**PROPUESTA DE APRECIACION FAVORABLE SOBRE LA PROPUESTA DE ENRESA DE COBERTURA PROVISIONAL DE LA CELDA 5 INSTRUMENTADA DE RESIDUOS DE MEDIA Y BAJA ACTIVIDAD DE LA PLATAFORMA NORTE DE LA INSTALACIÓN DE ALMACENAMIENTO DE RESIDUOS RADIATIVOS SÓLIDOS DE SIERRA ALBARRANA (CA EL CABRIL)**

Solicitud de apreciación favorable de la propuesta del proyecto para la disposición de una cobertura provisional instrumentada de la celda 5 de residuos de baja y media actividad (RBMA) de la Plataforma Norte del CA El Cabril.

Con fecha 1 de febrero de 2018, núm. registro 40407 y con carta 035-CR-IS-2018-0004, Enresa presentó la "Propuesta de proyecto para la disposición de una cobertura provisional sobre una celda de la Plataforma Norte de residuos de media y baja actividad RMBA" (035-IF-IN-0274).

Figura 1: Planta de la cobertura de la celda nº 5

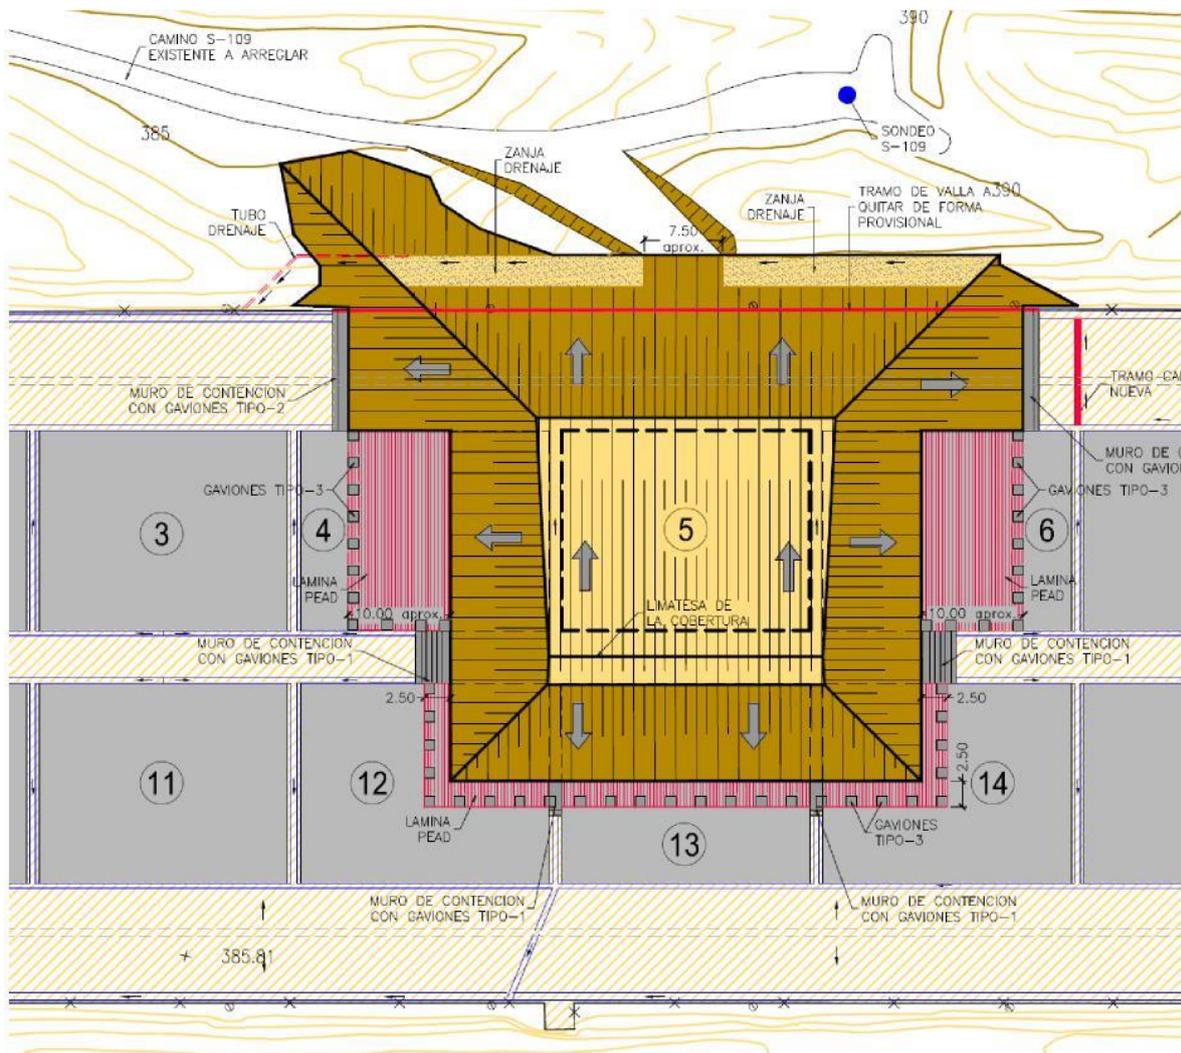
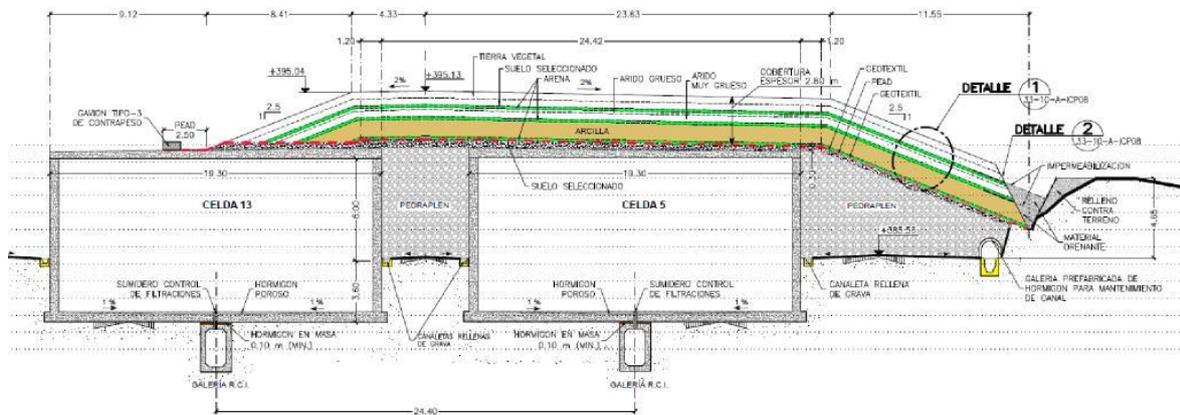
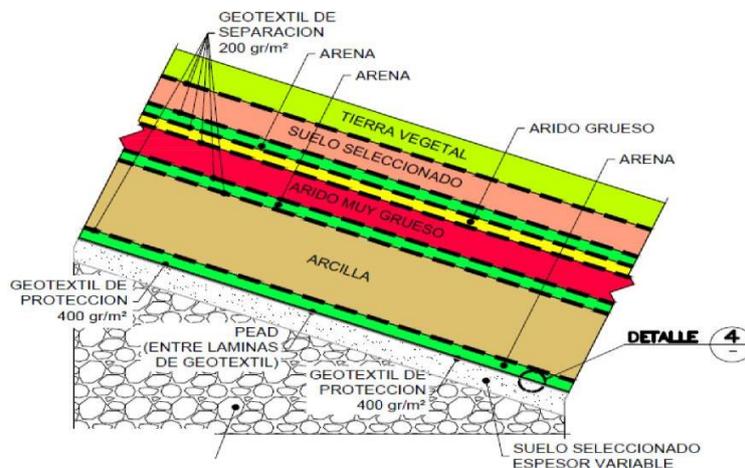
La celda 5 está situada alineada al este en la Plataforma Norte. La cobertura provisional cubrirá totalmente la celda 5, y parcialmente las celdas 4 y 6 en su misma alineación Este, y las celdas 12, 13 y 14 en la alineación oeste (Figuras 1, 2, 3 y 4 siguientes).

A resultados de lo evaluado por CITI Enresa debe:

- Especificar en el proyecto, de forma detallada, cómo se efectúa el control del volumen de agua recogida de las capas de drenaje de pluviales de la cobertura para obtener información sobre su eficacia.
- Vigilar la posible acumulación de agua en el material de relleno denominado pedraplén (con relleno de huecos con zahorra), que rodeará la celda 5 totalmente y parte del perímetro de las celdas adyacentes 4, 12, 13, 14 y 6. Las canaletas de pluviales de la zona podrían servir para la cuantificación del agua que se acumule.

4. En el plan de seguimiento se deberá:
  - Especificar número y ubicación de sensores (humedad y temperatura), incluyendo también sensores de humedad en las paredes de la celda 5 a distintas alturas.

- Especificar cómo y dónde cuantificar los volúmenes de agua recogida por las líneas de drenaje de la cobertura (escorrentía y agua infiltrada), incluyendo la verificación del agua acumulada en el *pedraplén* de relleno (vigilancia de las canaletas de pluviales actualmente existentes en la plataforma).
